Ministero dei beni e delle attività culturali e del turismo

DIREZIONE GENERALE PER IL PAESAGGIO, LE BELLE ARTI, L'ARCHITETTURA E L'ARTE CONTEMPORANEE
Servizio IV

Roma 8 SET. 2014

Oggetto: **ALBANIA – PUGLIA: Metanodotto per il trasporto di gas dall'Albania fino alla rete nazionale SnamReteGas attraverso il mare Adriatico.**
Procedura riferita all'art. 23 del Decreto legislativo 3 aprile 2006, n. 152 "Norme in materia ambientale" e s.m.i.
Proponente: Società Trans Adriatic Pipeline AG Italia.
Parere tecnico istruttorio della Direzione Generale per il paesaggio, le belle arti, l'architettura e l'arte contemporanee.

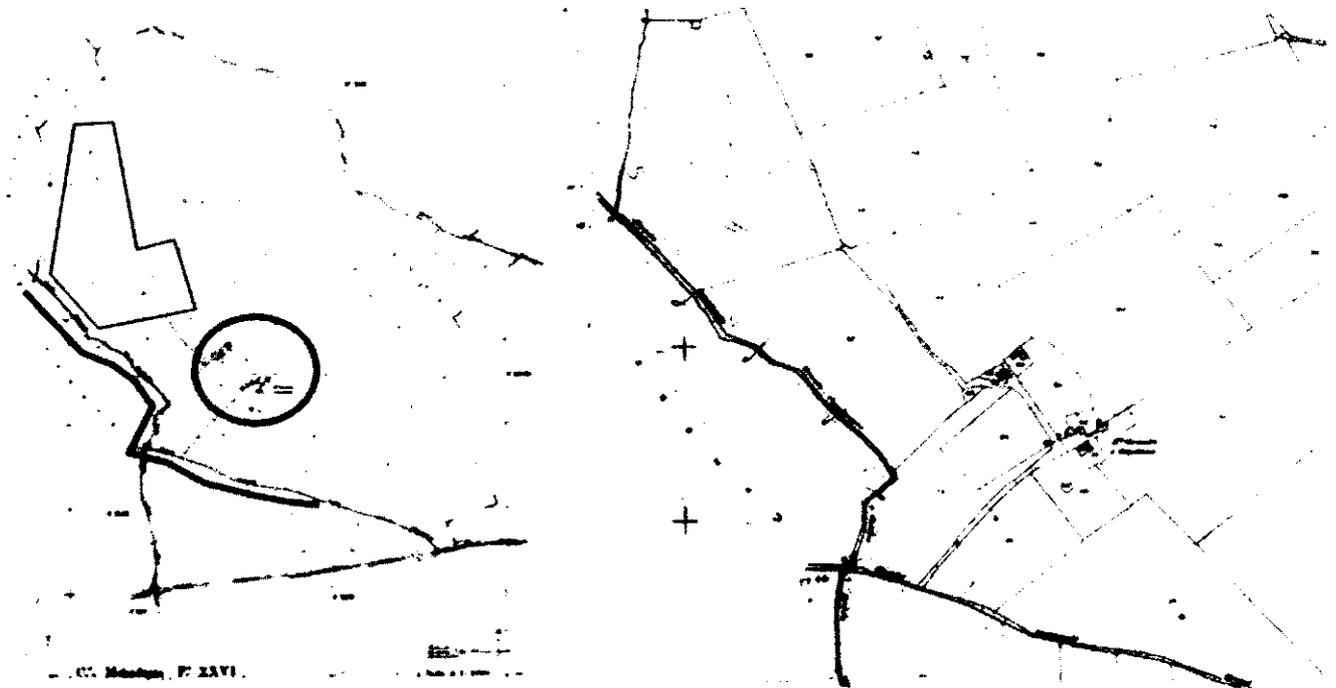
Relativamente agli aspetti di intervisibilità si evidenzia che dalle aree immediatamente limitrofe all'area del PRT, la recinzione e gli edifici previsti (altezza variabile da 5.5. a 8.0 m.) e gli sfiati a freddo (altezza 10 m.) sono molto visibili con conseguente rilevante impatto sul contesto interessato; in particolare da due tracciati viari storici costituenti punti di accessibilità pubblica, riportati nella mappa catastale di impianto del Comune di Vernole (Fg. 26) con la denominazione di "Strada comunale Vernole-Carpignano o Chiano" (in parte sterrata), a partire dal cippo che indica il confine territoriale tra Vernole e Melendugno, e di "Strada comunale Castri-Melendugno, oltre che dalla Masseria del Capitano, come documentano gli schemi seguenti, le immagini prodotte nei sopralluoghi e le fotosimulazioni del progetto (cfr. Integrazioni allo Studio di Impatto Ambientale e Sociale, Allegato 7, Tav. 10).

La realizzazione dell'area del PRT, con edifici e recinzione metallica (pur mitigata da piantumazione di specie autoctone), comporterà la perdita della piena visibilità e godibilità di un contesto territoriale il cui valore paesaggistico è rappresentato dalla distesa a seminativo con pajara isolata e quinte verdi ad uliveto sullo sfondo; tale contesto è attualmente osservabile a perdita d'occhio lungo i margini dell'area interessata dal PRT e, in particolare, dai tracciati viari storici che la delimitano a sud-ovest.

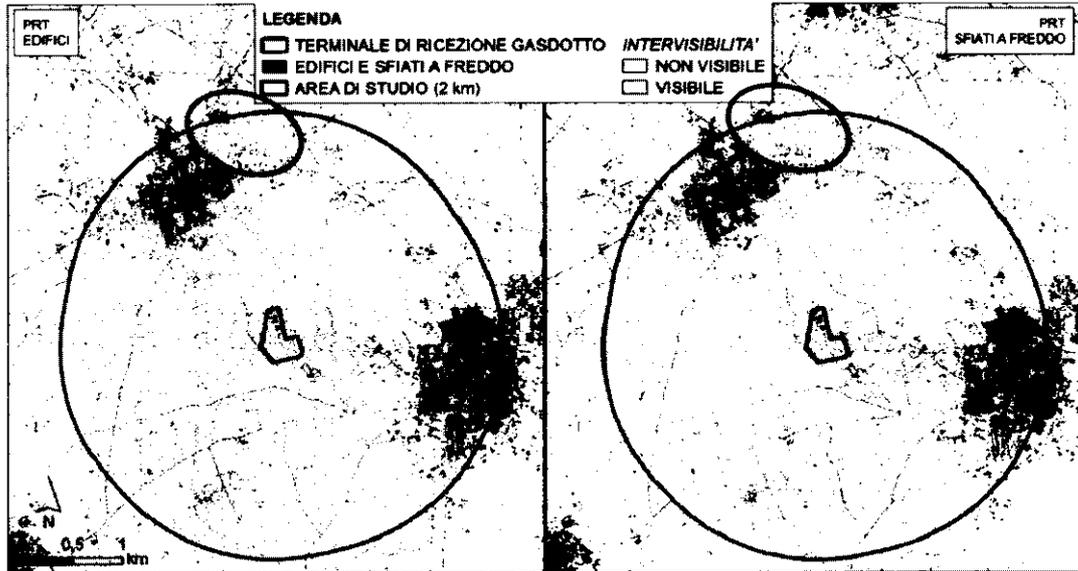
Dall'elaborato 'Integrazioni allo Studio di Impatto Ambientale e Sociale, Allegato 7', Tavv. 10-11-12, che esamina con approccio conservativo un'area circostante alla zona del PRT di 2 km e di 500 m. per la zona della BVS, senza considerare l'effetto schermante della vegetazione, risulta che gli edifici del PRT e/o i camini di sfiato sono potenzialmente visibili da una vasta area che comprende sia il Comune di Vernole (centro abitato incluso) sia il Comune di Melendugno. Se si considera la mappa dell'intervisibilità elaborata in progetto in sovrapposizione al decreto di vincolo paesaggistico del Comune di Vernole, D.M. 31.08.70, risulta che una porzione di detta area con vincolo paesaggistico (posta a nord della strada provinciale Vernole-Melendugno), ricade in area di potenziale visibilità degli edifici e degli sfiati a freddo del PRT, sebbene la vegetazione a bosco e uliveto frapposta possa costituire potenziale schermatura delle interferenze visive; tuttavia, includendo le aree di visibilità anche il centro abitato di Vernole, che comprende diversi beni culturali potenzialmente accessibili su lastricati solari di altezza pari o superiori a due piani, non si può escludere da questi la visibilità degli edifici e degli sfiati del PRT, anche con interposta vegetazione. Analoga considerazione potrebbe valere per l'abitato di Melendugno.

Si evidenzia inoltre l'area del PRT è ubicata in posizione pressoché baricentrica in un'area territoriale triangolare delimitata da strade identificate nel PPTR "a valenza paesaggistica" (cfr. schemi sotto riportati)
